生産終了商品のお知らせ

発行日
2021 年 10 月 1 日
No. 2021074C

ソリッドステート・リレー 形G3H(D)シリーズ一部商品 生産終了のお知らせ

■本体の色

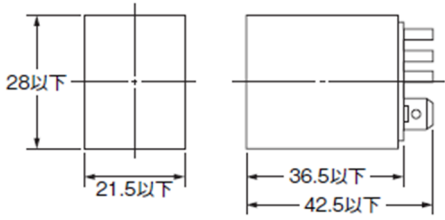
生産終了商品 形G3H(D)-□	推奨代替商品 形G3H(D)-□-VD
本体の色…変更なし
